<u>Objet n° 1</u> : Enquête publique préalable à un défrichement pour l'implantation d'une centrale photovolta \ddot{a} que au sol sur la commune de SORE (Landes)

<u>Objet n° 2</u>: Participation du public par voie électronique relative à la demande de défrichement de 7 ha 08 a 20 ca pour le projet d'implantation d'une centrale photovoltaïque sur la commune de SORE (Landes)

Nous vous prions de bien vouloir trouver ci-après les <u>observations de nature forestière</u> de la Fédération SEPANSO Landes relatives au projet cité en objets n° 1 et 2.

Objet : Enquête publique préalable à un défrichement pour l'implantation d'une centrale photovoltaïque au sol sur la commune de Sore du 4 octobre au 3 novembre 2017

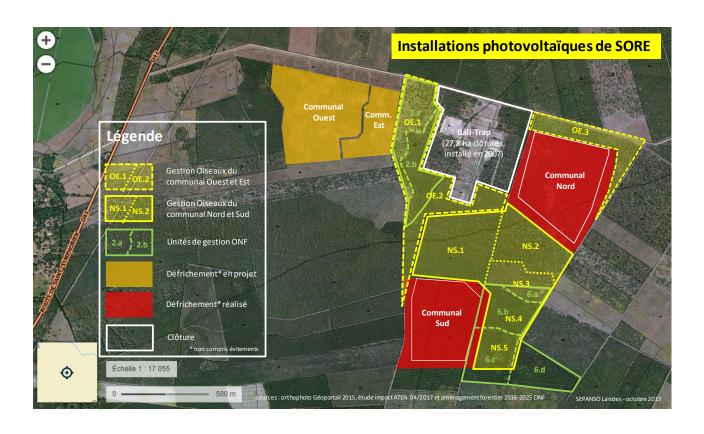
Or cette superficie est en très grande partie occupée par des peuplements forestiers d'âge moyen dont la <u>fermeture du couvert</u> ne permettra pas le développement d'une végétation de strate basse favorable à ces oiseaux (voir les photos ci-dessous).

Nous avons analysé les parcelles concernées par la « mesure oiseaux » concernant le projet soumis à la présente enquête ainsi que le projet en cours d'installation (« Communal Nord et Sud »). Nous montrons que globalement, <u>la « mesure oiseaux » devrait être inefficace à plus de 85%</u> de la surface concernée (voir tableau 2).

OE.2	14,9 ha	2.b en partie	2001	17 ans	600 t/ha		14,9 ha	reconstitution?	- suggestion pour la <u>restauration de la lagune</u> - semis en bande (et non semis naturels) de 2001* (et non de 1996)
OE.3	9,0 ha	/	/	/	/	9,0 ha			- première édiaircle prévue en 2018 - coupe rase récente (2016 ?) - strate buissonnante - voir photo 1
s/total OE	DE 31,8 ha l'étude d'impoct chiffre ce total à 30 ha (p. 137)			9,0 ha 28%	22,8 ha 72 %				
Associé au _l	projet pho	tovoltaïque du "(Communal N	ord et Sud"	(NS) - Défrich	ements réalise	s		
NS.1	17,6 ha	/	2001	17 ans	env. 700 t/ha		17,6 ha	couvert	- semis en bande - voir photo 3
NS.2	10,6 ha	/	1988	30 ans	env. 500 t/ha		10,6 ha	couvert	- semis en bande - voir photo 4
NS.3	7,4 ha	6.a en partie	/	/	/	1,5 ha	5,9 ha	plantation à venir en partie sud	- au nord, coupe partielle après chablis Klaus - au sud, piste aéromodélisme dans ancienne coupe rase de 1,54 ha ; en attente de plantation prévue en 2017 - voir photo 2

NS.4	5,1 ha	6.b	2001	17 ans	900 t/ha		5,1 ha	couvert	- semis en bande (et non semis naturels) de 2001* (et non de 1996) - éclaircie marquée en 2015 ; prochaine éclaircie en 2021
NS.5	4,4 ha	6.c	2004	14 ans	950 t/ha		4,4 ha	couvert	- semis en bande (et non semis naturels) de 2004° (et non de 2001) - éclairde marquée en 2015 ; prochaine éclaircie en 2021
s/total NS	45,1 ha	l'étude d'impact chiffre ce environnementale de septi ha				1,5 ha 3%	43,6 ha 97%		* détermination des années d'installation des peuplements forestiers estimées sur photos aériennes anciennes disponibles sur remonterletemps. Ign. fr
TOTAL	76,9 ha	,9 ha l'étude d'impact chiffre ce total à 68,7 ha (p. 137)				10,5 ha 14%	66,4 ha 86 %		SEPANSO Landes - octobre 2017
